DODATEK č. 6 ke Smlouvě o dílo ze dne 11. 10. 2018

se níže uvedeného dne, měsíce a roku dohodly, že tímto Dodatkem se mění a doplňuje Smlouva o dílo, uzavřená mezi smluvními stranami dne 11. 10. 2018, ve znění jejího dodatku č. 1 ze dne 8. 1. 2019, dodatku č. 2 ze dne 29. 3. 2019, dodatku č. 3 ze dne 24. 4. 2019, dodatku č. 4 ze dne 26. 6. 2019 a dodatku č. 5 ze dne 12. 11. 2019 (dále jen „**Smlouva**“), jejímž předmětem je zhotovení stavby s názvem „Pavilon tropického zemědělství“ (dále jen „**Stavba**“).

- 2) Rozsah dohodnutých změn je definován obsahem změnových listů č. 13 - 20 a jejich příloh, které jsou nedílnou součástí tohoto Dodatku v příloze č. 1.

Příloha č. 2 Situace

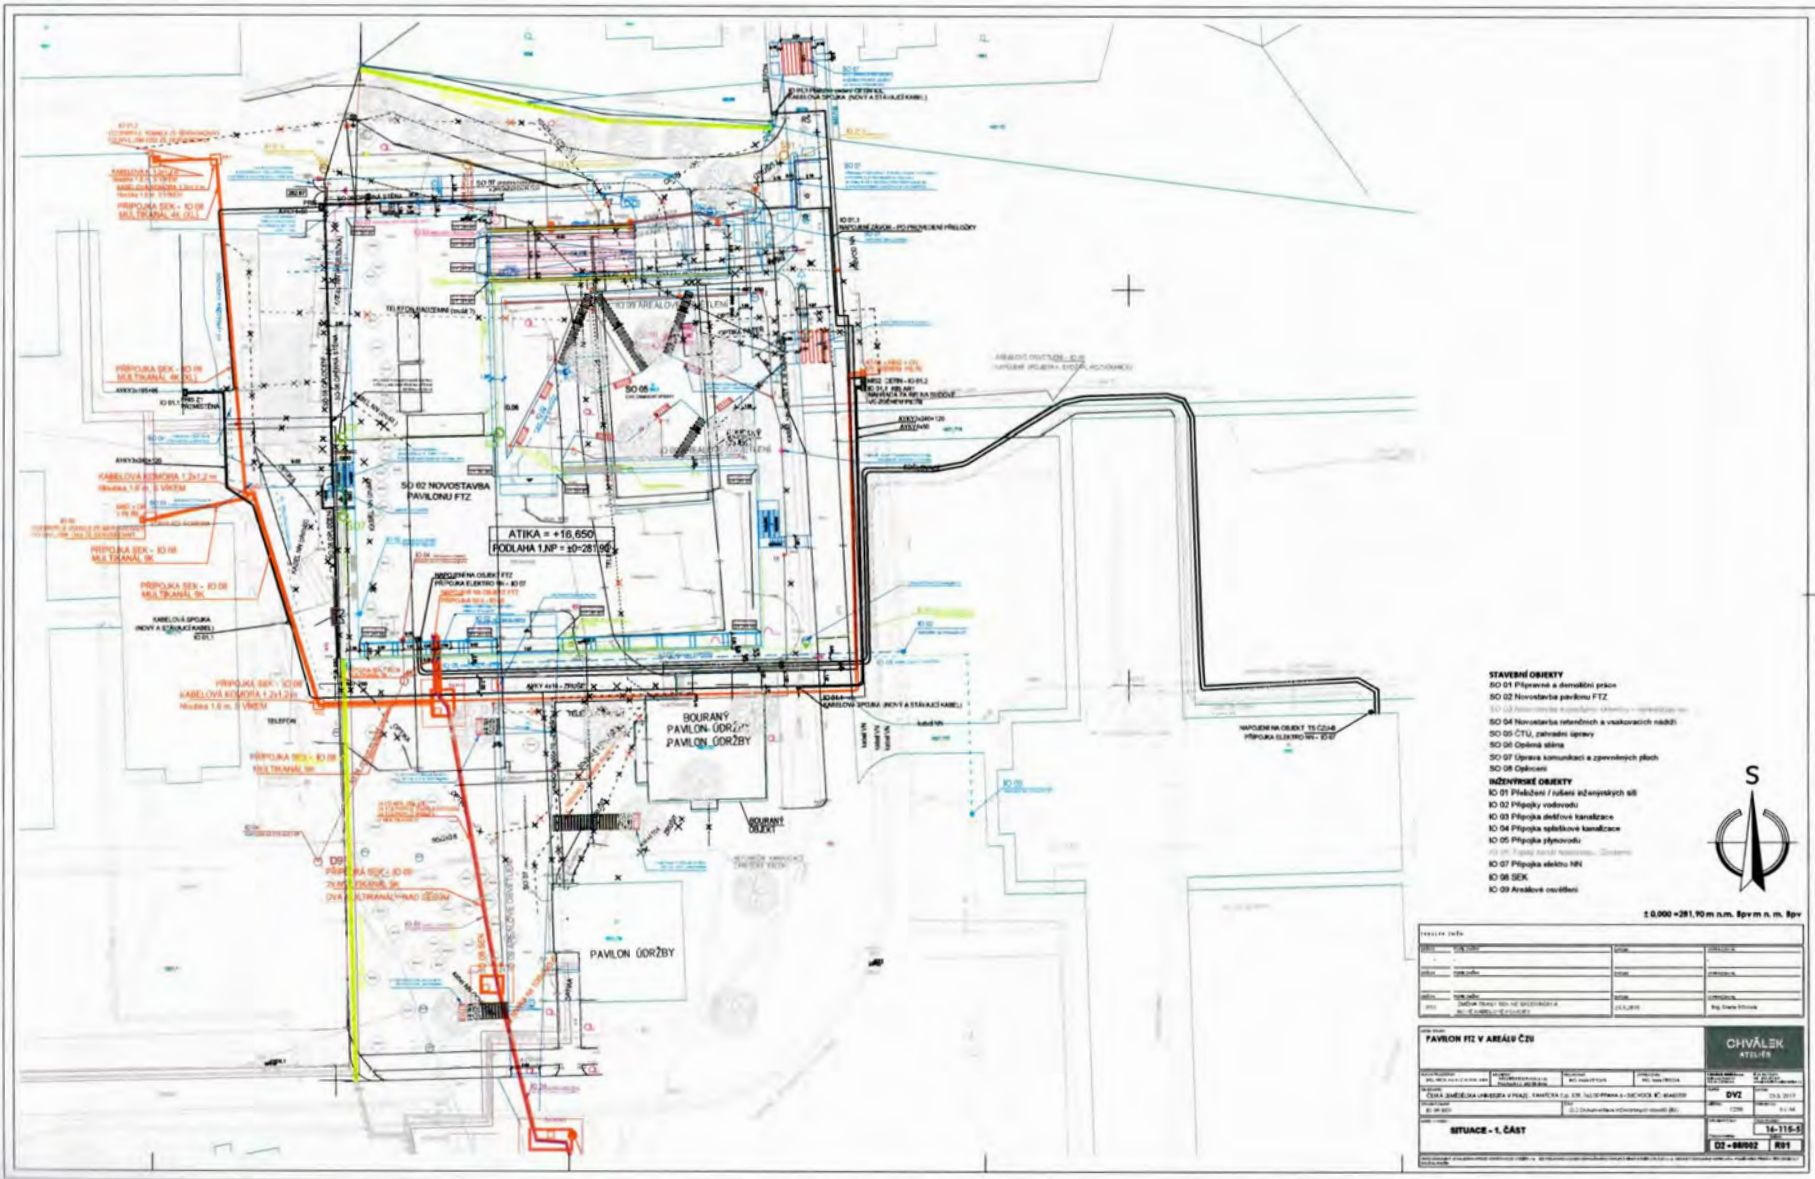
Na základě požadavku ČZU-OIKT v rámci optimalizace napojení na budoucí objekty v areálu a koordinace tras IO.08 SLP dochází ke změně trasy multikanálu.

Původní trasa viz. výkresy PD D2-08-002 - situace, D2-08-003 situace 2.

Změna trasy viz. Příloha č.2 Situace

LOHA č. 2

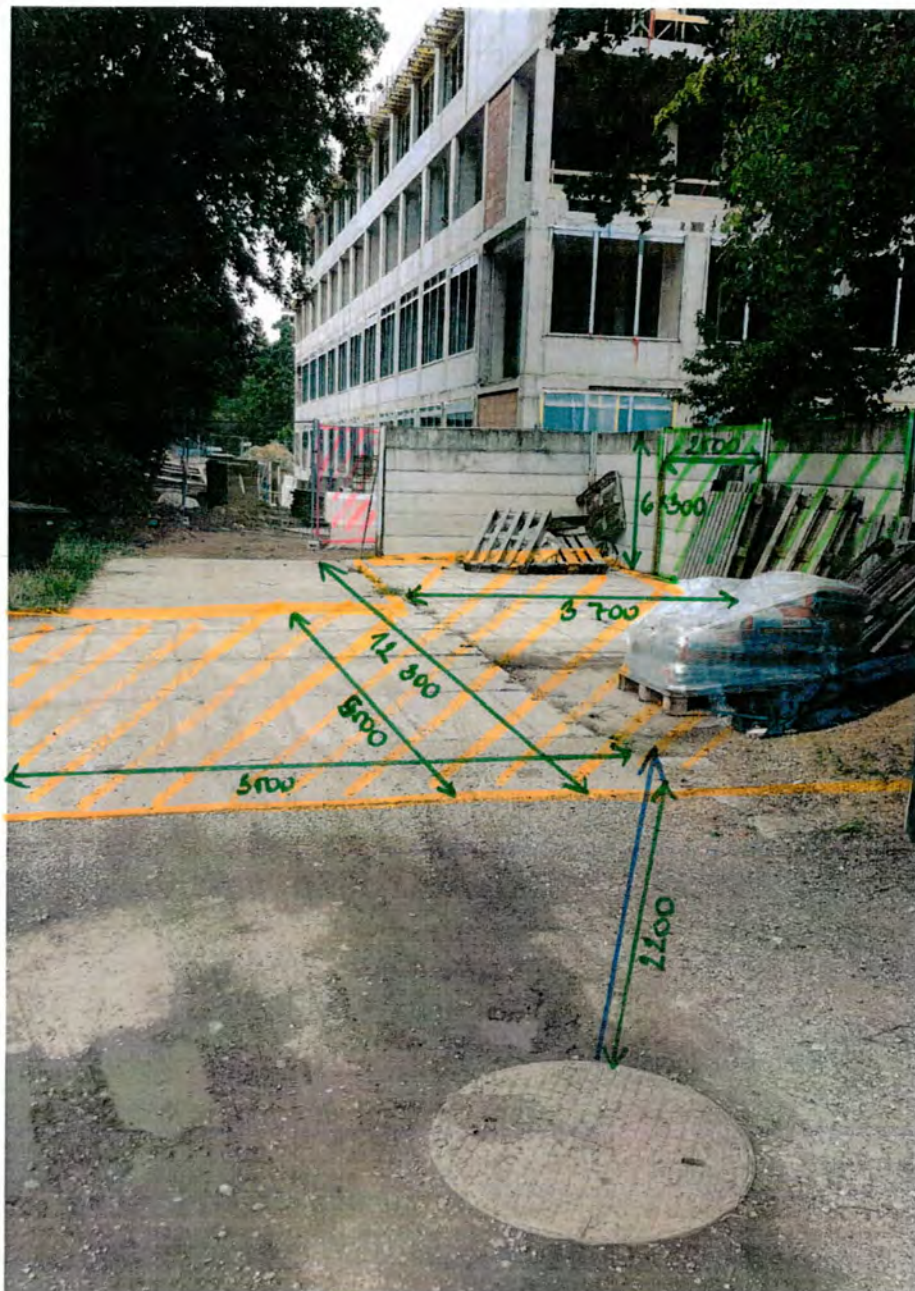
Pro provedení projektem stanovené trasy přípojky splaškové kanalizace je nezbytné provést rozebrání panelové zpevněné plochy s podkladní vrstvou, rozebrání betonové ploty a staveništního oplocení. Po provedení přípojky bude tato plocha uvedena do původního stavu.

V rámci PD tyto úpravy nejsou zohledněny.

Rozebrání staveništního oplocení a betonového plotu, rozebrání panelové zpevněné plochy, odstranění podkladu, následné uvedení plochy do původního stavu.

-  ROZEBRÁNÍ PANELOVÉ PLOCHY + OPĚTOVNÁ MONTÁŽ
-  ROZEBRÁNÍ BETONOVÉHO PLOTU + OPĚTOVNÁ MONTÁŽ
-  ROZEBRÁNÍ STAVENIŠTNÍHO OPLOCENÍ + OPĚTOVNÁ MONTÁŽ

POŽÁRNÍ UTĚSNĚNÍ PŘÍČEK - SUTERÉN

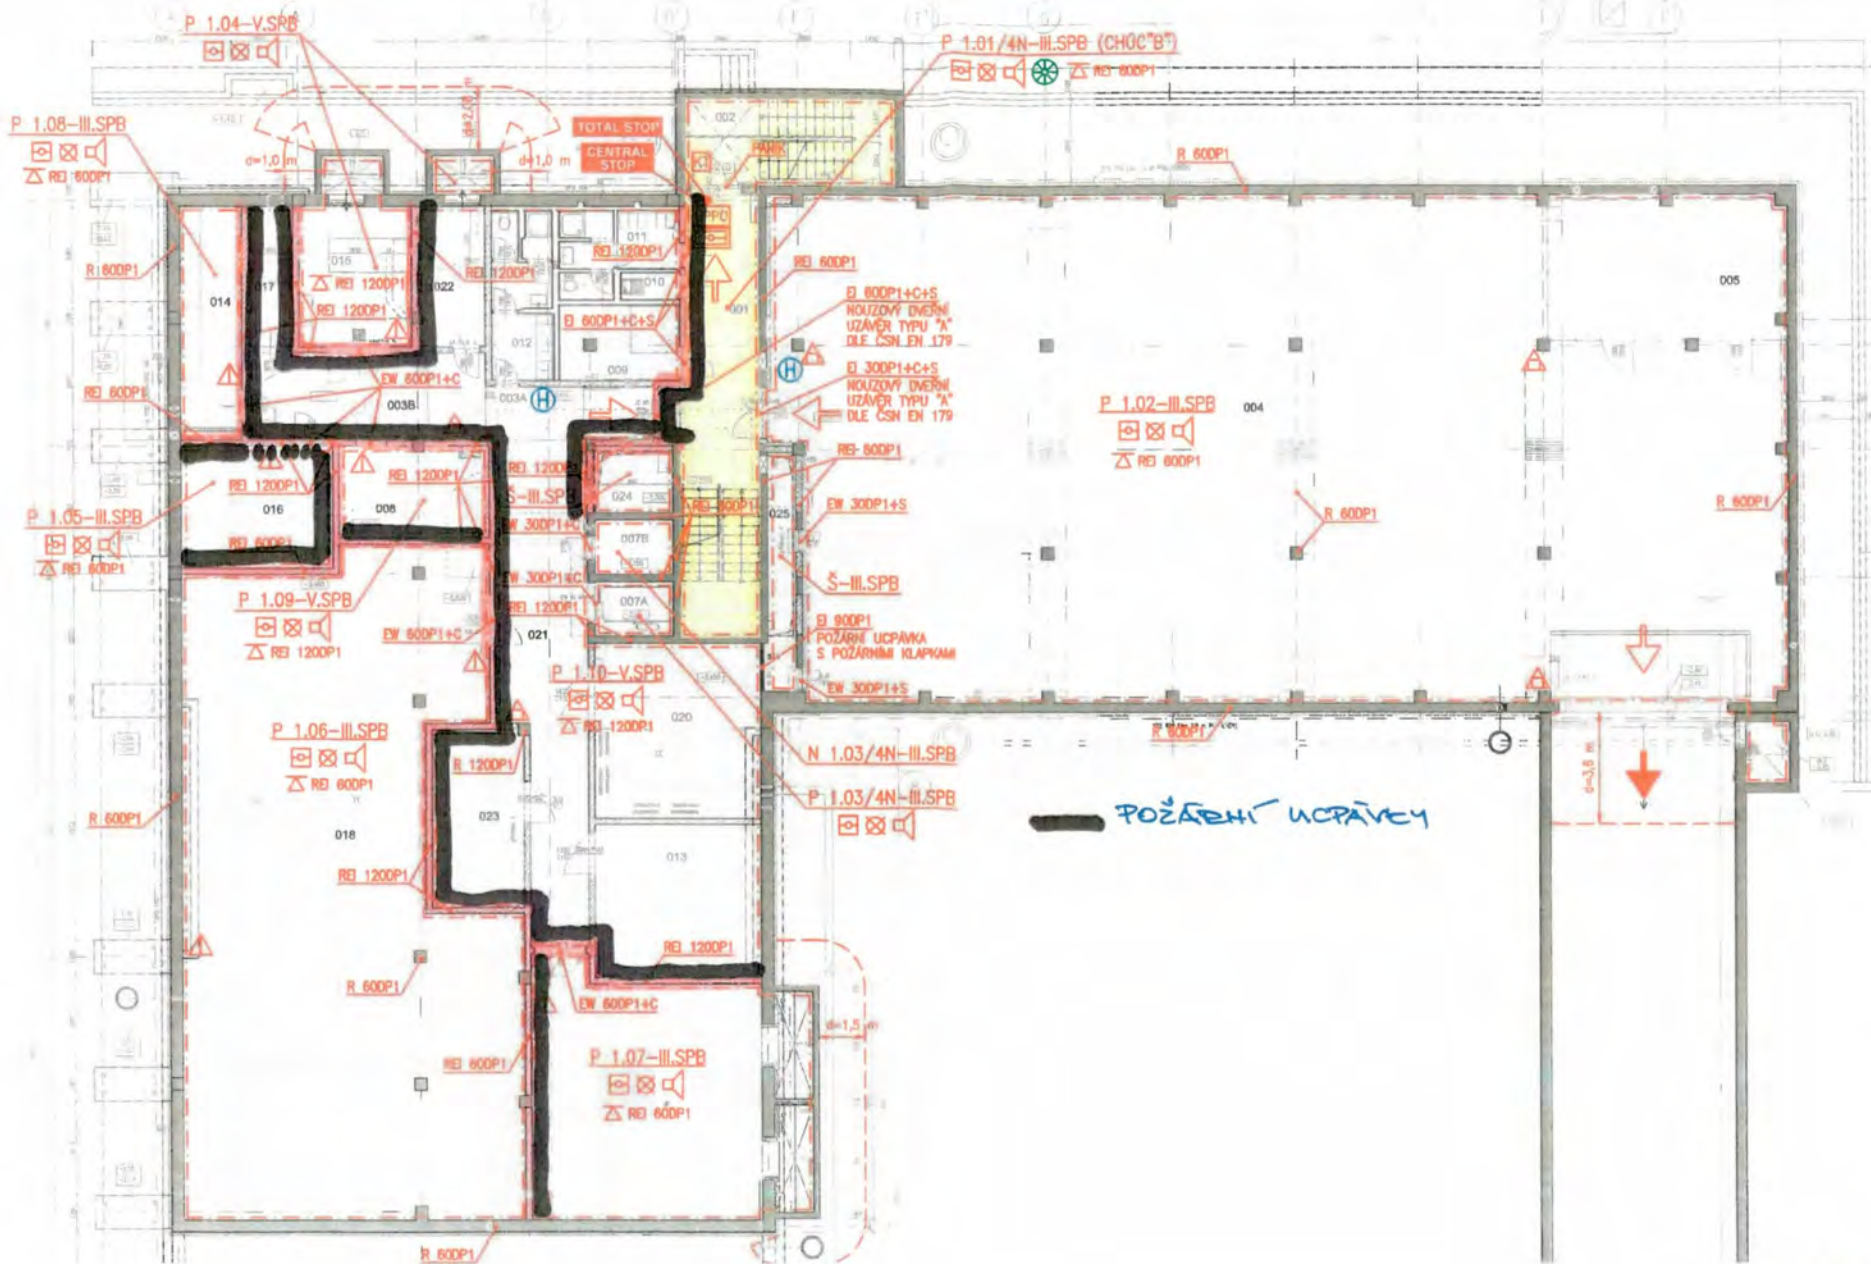
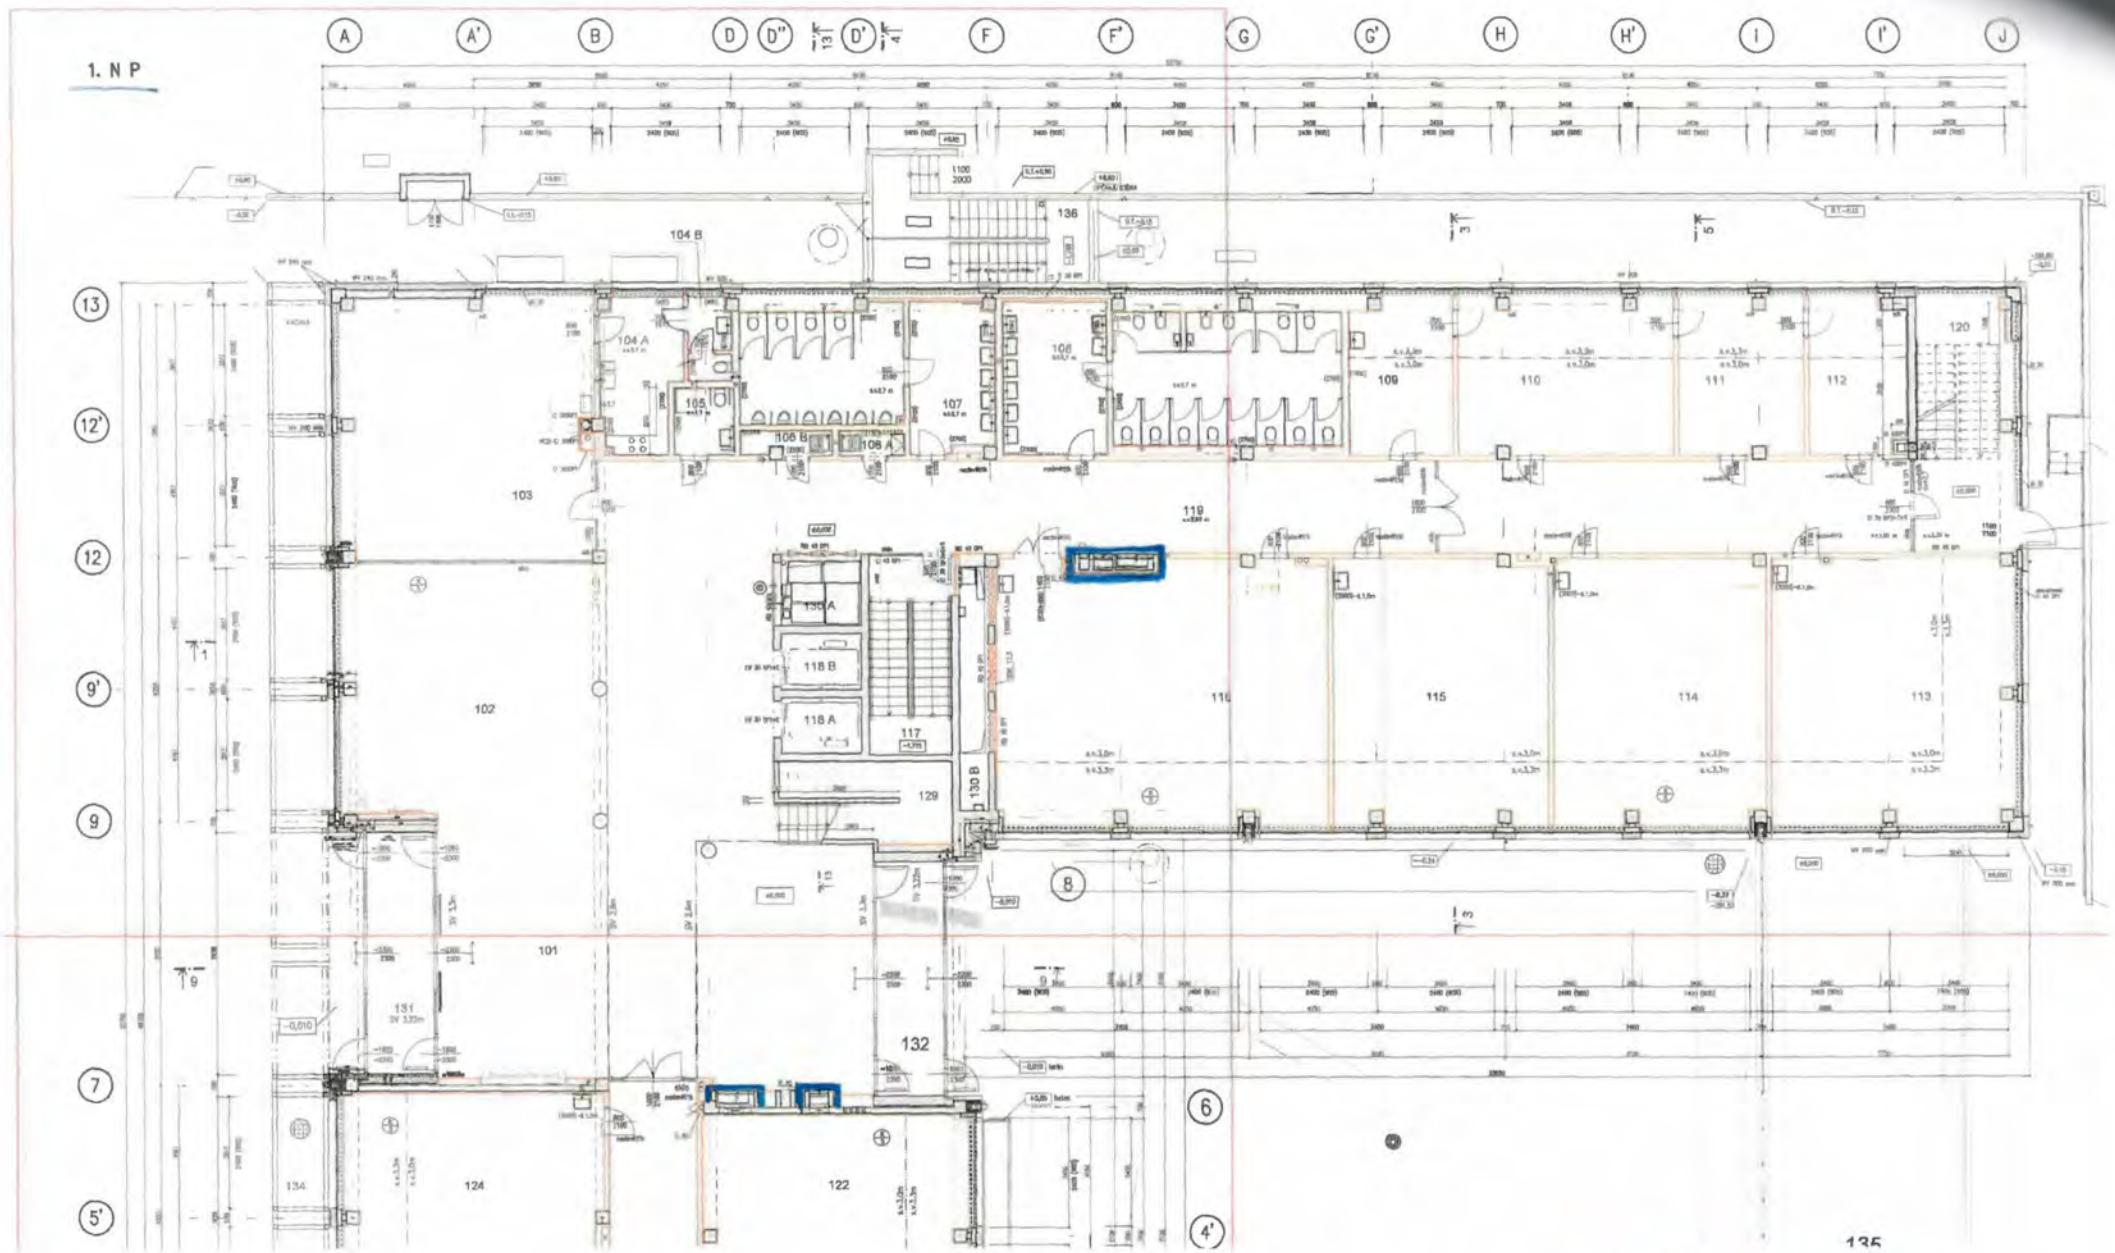
Název změny:	PBR
--------------	-----

D	OST	Ostatní					44 107,63
6	K 9991	Měkká požární ucpávka - požární utěsnění přiček	m	133,700	329,90		44 107,63
